**OPINIE KOMINIARSKIE BUDYNKU PRZY ULICY
PRZEMYSŁOWA 13
W BYDGOSZCZY
2017r**

Podłączenie gazu – kotłów gazowych dwufunkcyjnych

LISTA WYKONANYCH PRZEGLĄDÓW OKRESOWEJ KONTROLI TECHNICZNEJ PRZEWODÓW
KOMINOWYCH W LOKALACH MIESZKALNYCH „ADM” Sp. z o. o. w Bydgoszczy

UL. PRZEMYSŁOWA 13/1A

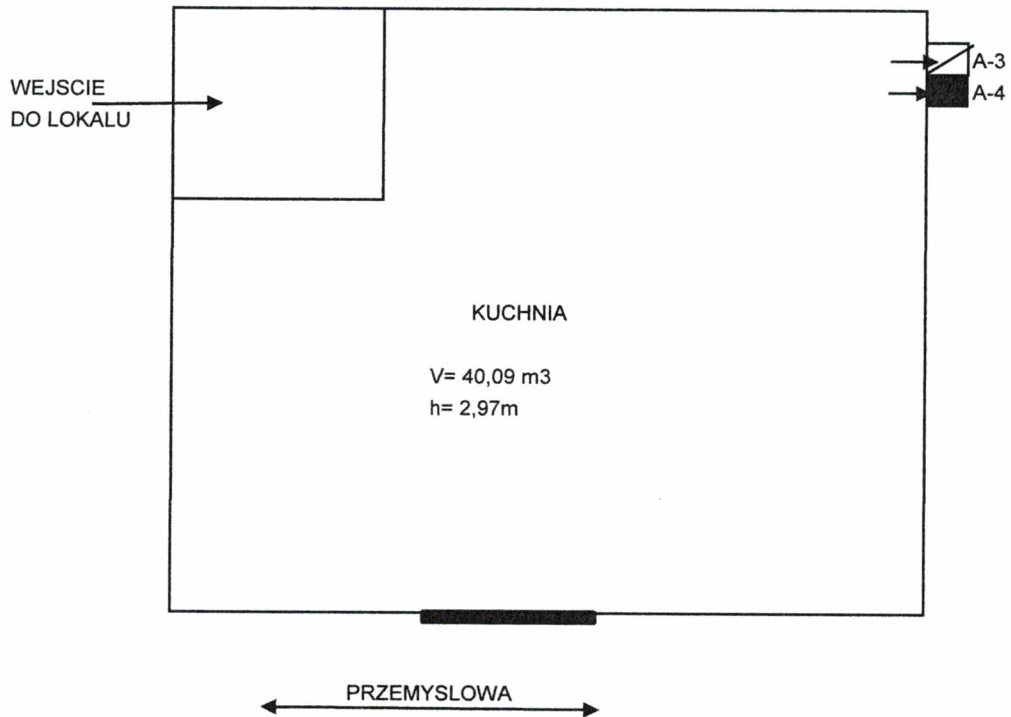
1. Proponuje się wykorzystanie pomieszczenia kuchni, która posiada kubaturę $V=40,09m^3$ i wysokość $h= 2,97m$.
2. W pomieszczeniu kuchni do wentylacji grawitacyjnej należy wykorzystać przewód kominowy A-3
3. W pomieszczeniu kuchni do podłączenia kotła gazowego należy wykorzystać przewód kominowy A-4

UL PRZEMYSŁOWA 13/1

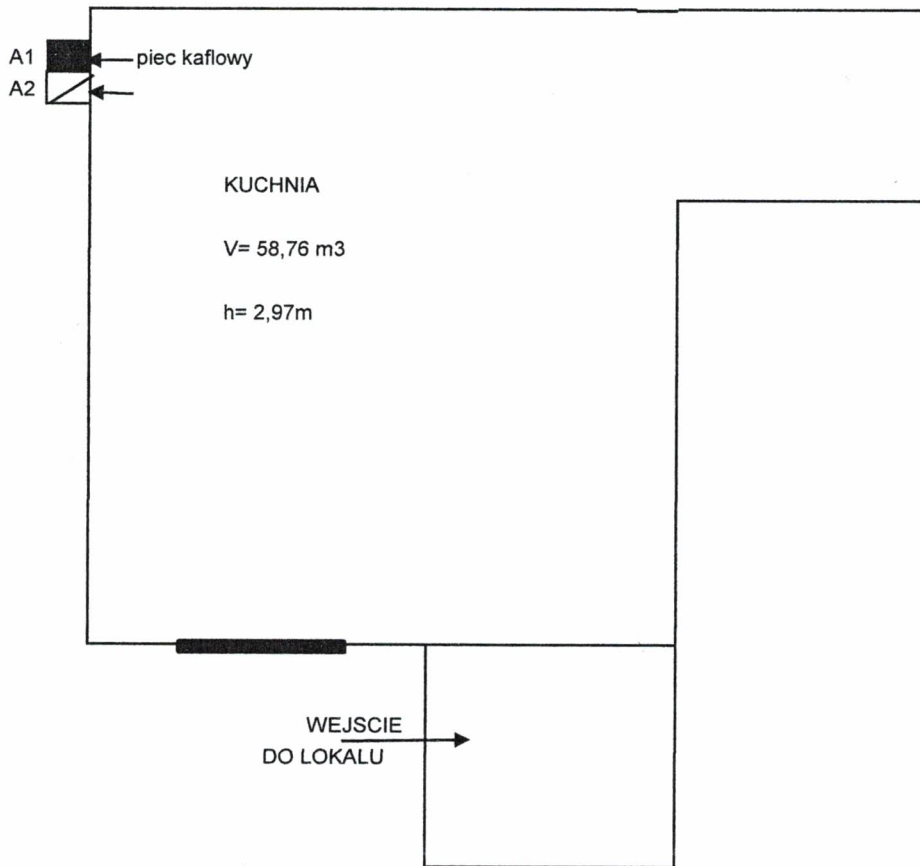
1. Proponuje się wykorzystanie pomieszczenia kuchni, która posiada kubaturę $V=58,76m^3$ i wysokość $h= 2,97m$.
2. W pomieszczeniu kuchni do wentylacji grawitacyjnej należy wykorzystać przewód kominowy A-2
3. W pomieszczeniu kuchni do podłączenia kotła gazowego należy wykorzystać przewód kominowy A-1

ul PRZEMYSŁOWA 13/2

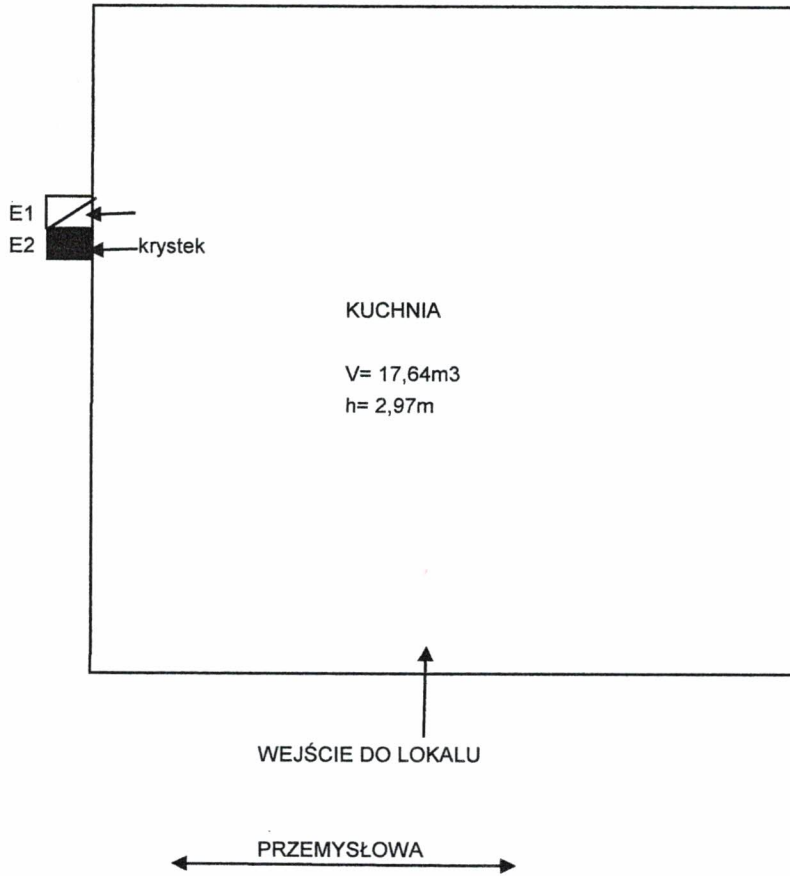
1. Proponuje się wykorzystanie pomieszczenia kuchni, która posiada kubaturę $V=17,64m^3$ i wysokość $h= 2,97m$.
2. W pomieszczeniu kuchni do wentylacji grawitacyjnej należy wykorzystać przewód kominowy E-1
3. W pomieszczeniu kuchni do podłączenia kotła gazowego należy wykorzystać przewód kominowy E-2

UL PRZEMYSŁOWA 13/8

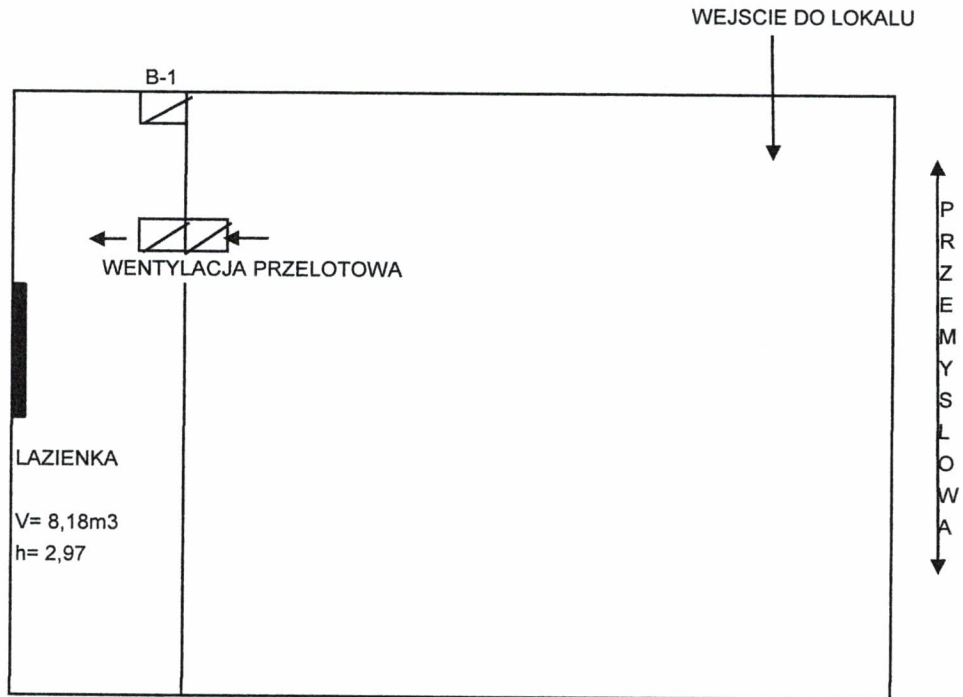
1. Proponuje się wykorzystanie pomieszczenia kuchni, która posiada kubaturę $V=12,91m^3$ i wysokość $h= 2,99m$.
2. Należy wykonać przewody kominowe zastępcze dla wentylacji w kuchni i podłączenia kotła gazowego.

ul PRZEMYSŁOWA 13/3

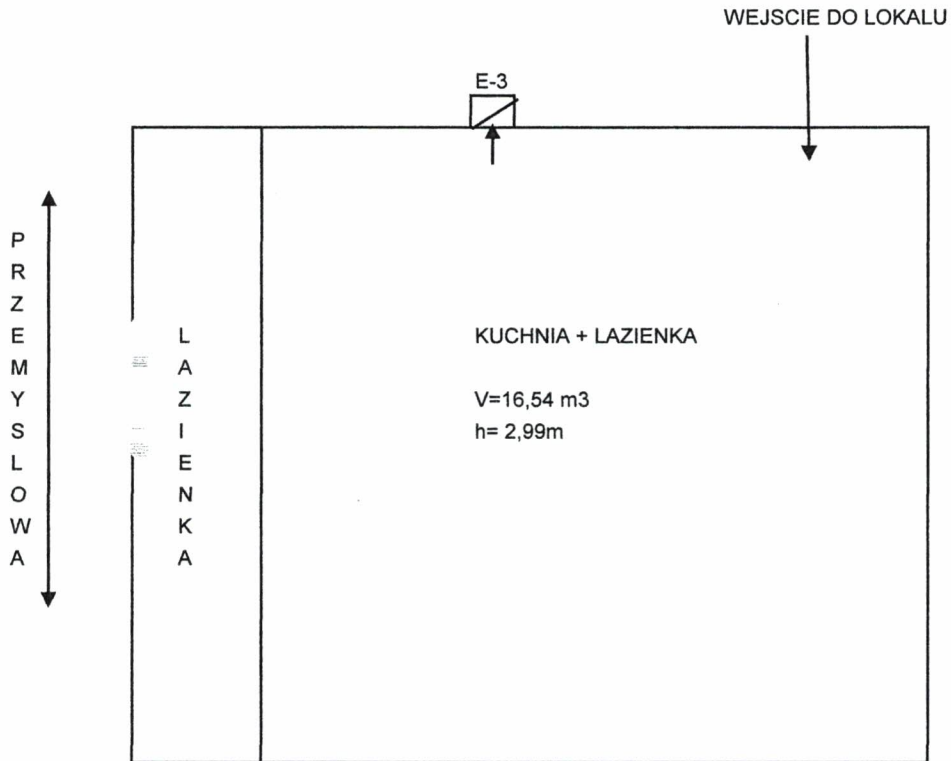
1. Proponuje się wykorzystanie pomieszczenia kuchni, która posiada kubaturę $V=16,54m^3$ i wysokość $h= 2,99m$.
2. W pomieszczeniu kuchni do podłączenia kotła gazowego należy wykorzystać przewód kominowy E-3
3. Dla pomieszczenia kuchni i łazienki wykonać wentylację zastępczą

UL. PRZEMYSŁOWA 13/4

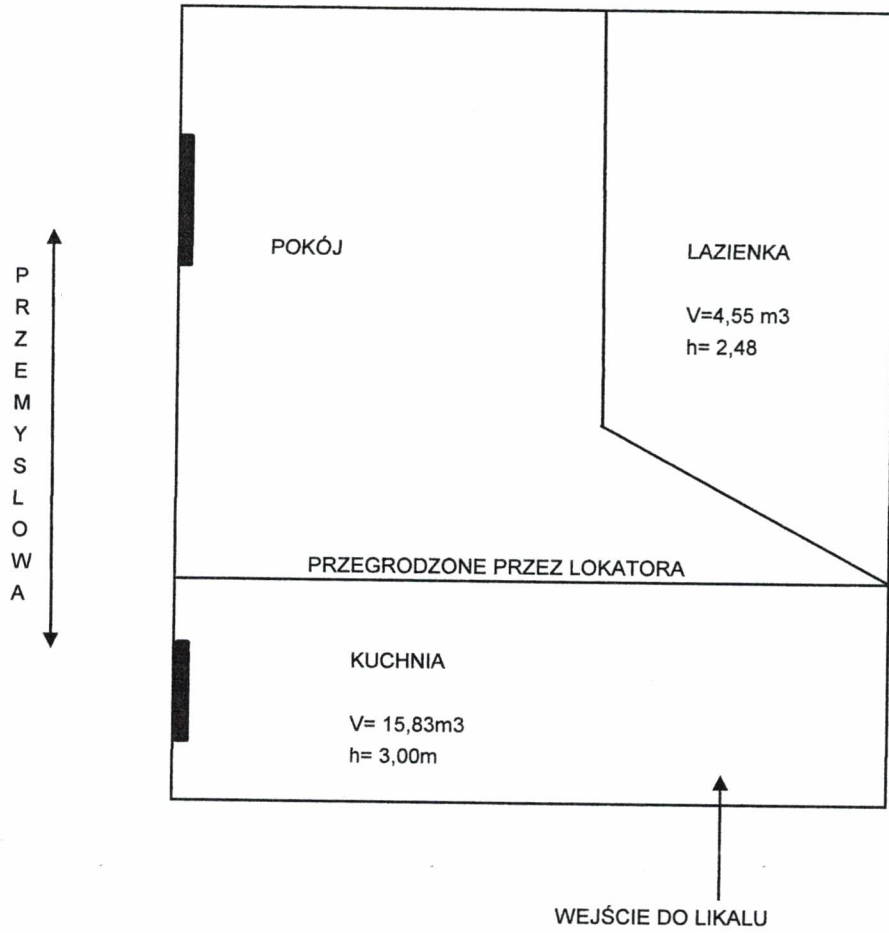
1. Proponuje się wykorzystanie pomieszczenia kuchni, która posiada kubaturę $V=15,83$ i wysokość $h= 3,00m$.
2. W pomieszczeniu kuchni i łazienki nie ma przewodów kominowych.
3. Wobec powyższego dla pomieszczenia kuchni i kotła gazowego należy wykonać przewody kominowe zastępcze.

UWAGA PRZEZ LOKAL NIE PRZECHODZA KOMINY

UL. PRZEMYSŁOWA 13/5

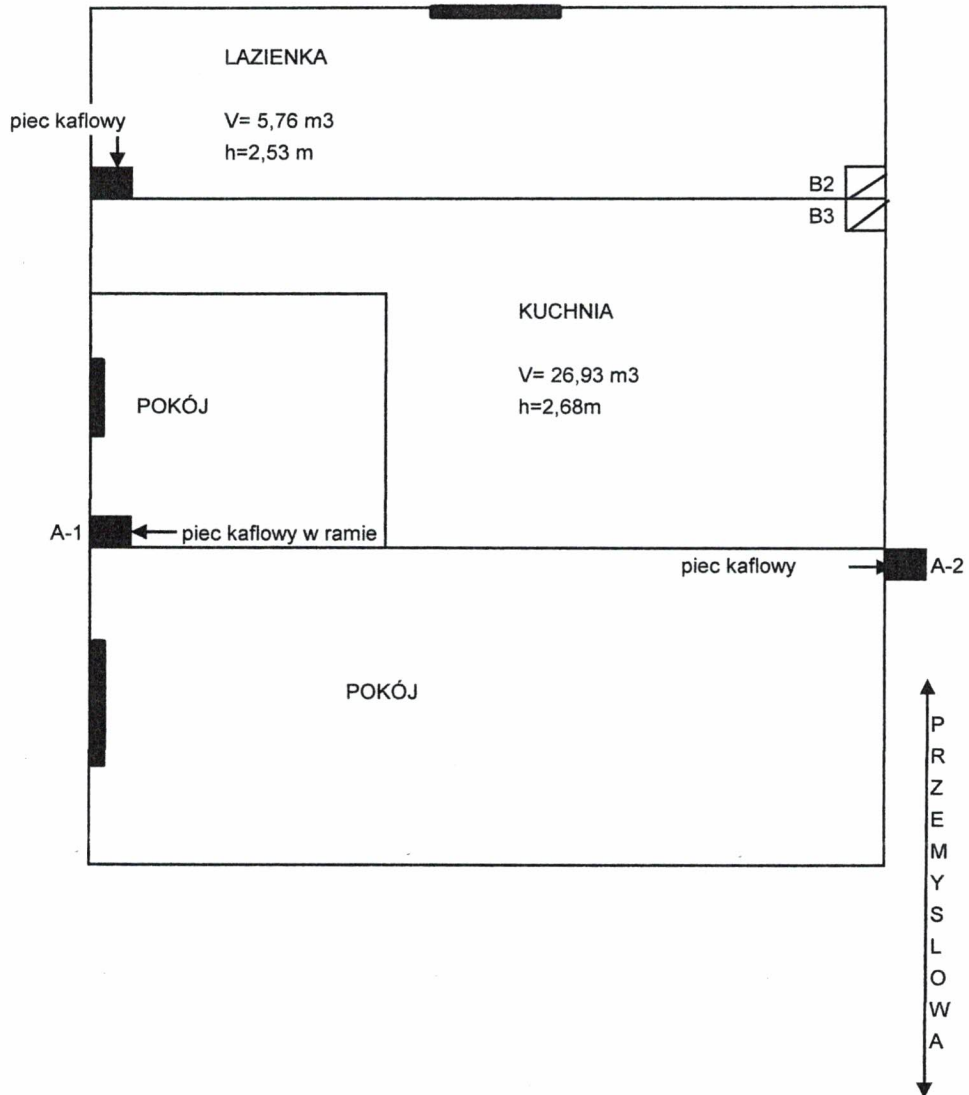
1. Proponuje się wykorzystanie pomieszczenia kuchni, która posiada kubaturę $V=26,93m^3$ i wysokość $h= 2,53m$.
2. W pomieszczeniu kuchni do wentylacji grawitacyjnej należy wykorzystać przewód kominowy B-2
3. W pomieszczeniu kuchni do podłączenia kotła gazowego należy wykorzystać przewód kominowy B-3
4. Dla pomieszczenia łazienki wykonać wentylację zastępczą.

ul PRZEMYSLOWA 13/6

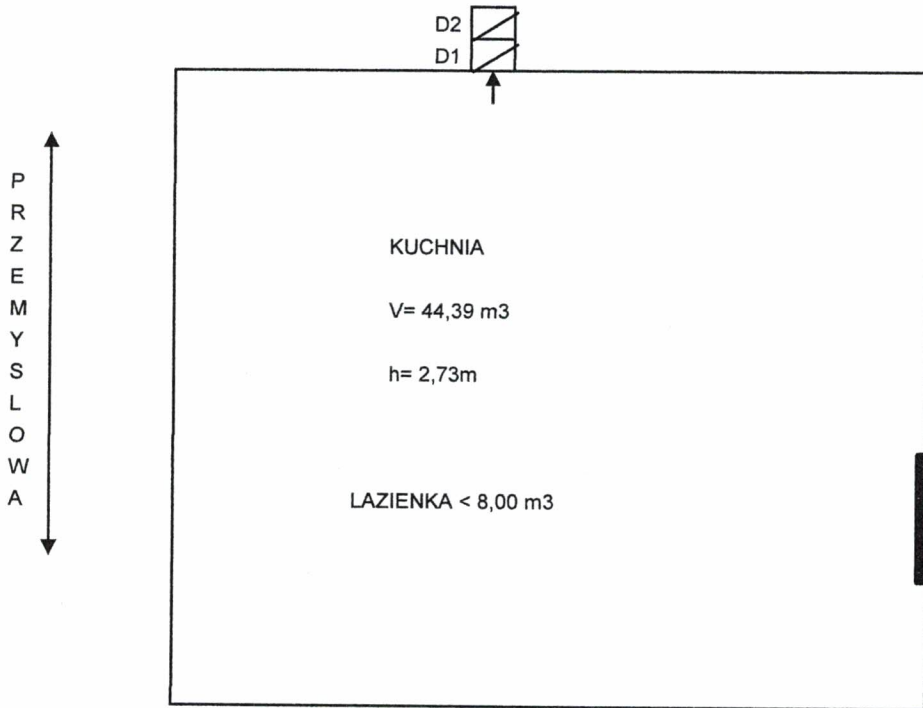
1. Proponuje się wykorzystanie pomieszczenia kuchni, która posiada kubaturę $V=44,39m^3$ i wysokość $h= 2,73m$.
2. W pomieszczeniu kuchni do wentylacji grawitacyjnej należy wykorzystać przewód kominowy D-2
3. W pomieszczeniu kuchni do podłączenia kotła gazowego należy wykorzystać przewód kominowy D-1
4. Dla pomieszczenia łazienki wykonać wentylację zastępczą.

UL PRZEMYSŁOWA 13/9

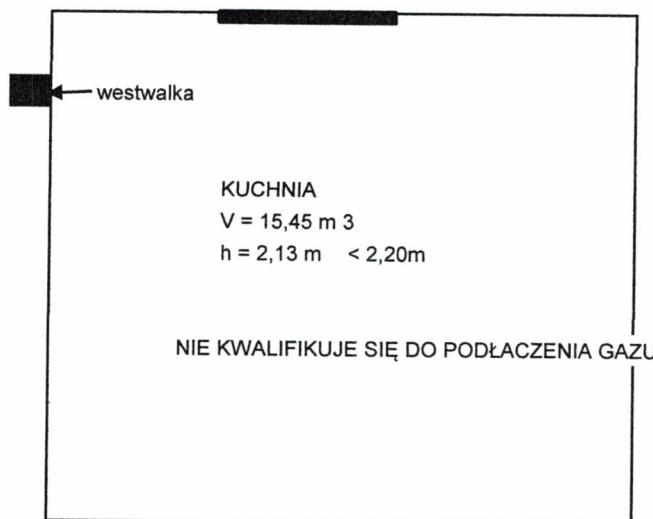
1. Proponuje się wykorzystanie pomieszczenia kuchni, która posiada kubaturę $V=15,45m^3$ i wysokość $h= 2,13m < 2,20m$ WNIOSEK ; lokal mieszkalny nie kwalifikuje się do podłączenia kotła gazowego ponieważ wysokość pomieszczenia kuchni wynosi $h=2.13m$
